Notat vedr. utbedring av veistrekningen Fløksand - Vikebø

Kort redegjørelse for engasjement og historikk:

Forslag til alternativ trasé for vei :

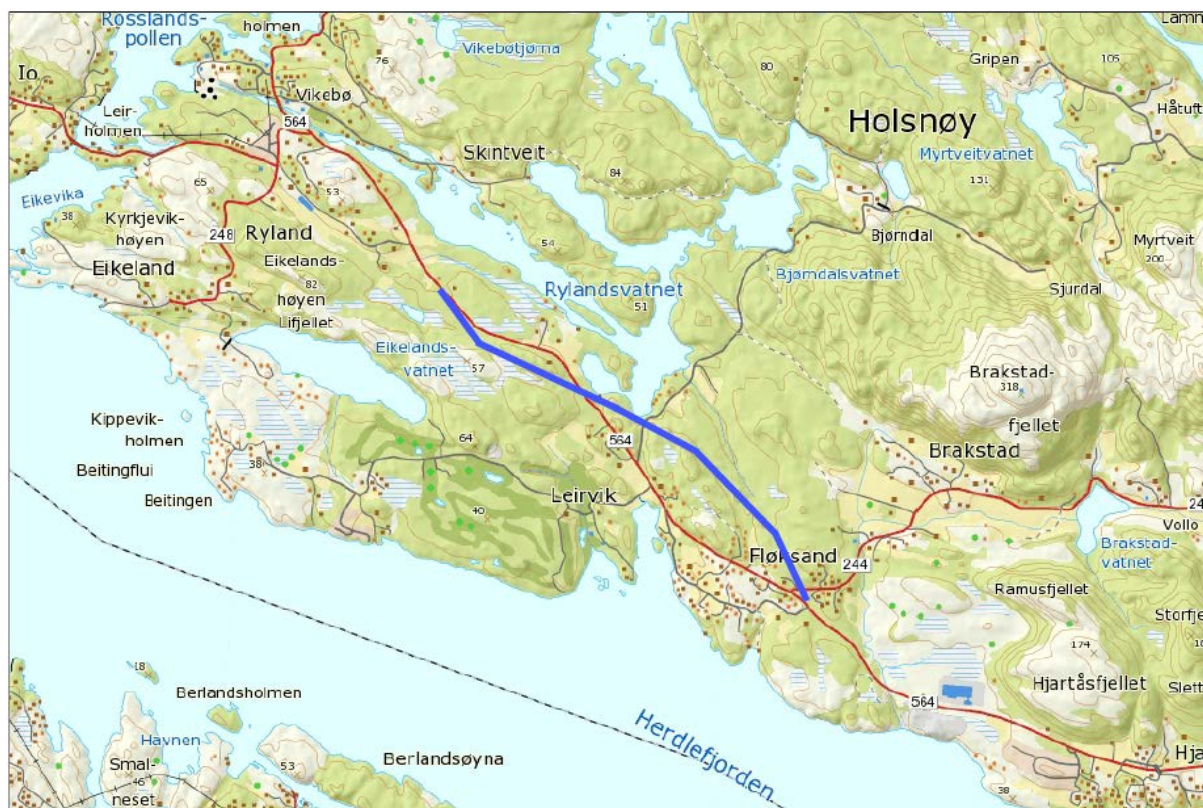
Det er på det rene at både Haugsvær og Johannessen er svært positiv til en utbedring av veistrekningen, men at det etter deres mening vil være enklere og rimeligere å anlegge en ny vei i utmarken i bakkant av Fløksand, på grensen mellom gårdene på Fløksand og Brakstad.

Ved å legge gjennomgangstrafikken i en ny trasé kan eksisterende vei nyttes til kombinert gang og sykkelsti og lokalvei. Standarden på veien vil tilfredsstille denne bruk, så sant hastigheten ble satt ned iht gjeldene forskrifter for denne typer vei. I tillegg vil grenden Fløksand kunne utvikle seg videre.

Ny vei vil også ligge i et område uten kompliserte grunnforhold. Utmarksområdene som blir berørt er ikke foredlet eller drevet på noe måte. Traséen vil i så måte ikke gå utover gårdsdrift eller de andre vernehensynene i området.

I nord vil en ny trasé i så måte kunne fange opp kommunens planer for lettere industriområde vest for Steinberget, og om ønskelig fange opp boligfeltet som er planlagt i område Ryland - Vikebø.

I sør vil en rundkjøring kunne ivareta avkjøringen til Fløksand, Brakstad og eksisterende vei («ny lokalvei») ned «Fløksandsbakken».

Ved å legge veien i viste område vil også dagens trafikk, ikke bli nevneverdig berørt av anleggsvirksomheten i byggerioden og visa versa. Dette vil også være en betydelig

kostnadsbesparelse. Heller ingen gårdsbygninger, boliger eller hytter vil det være påkrevd å rive eller flytte.
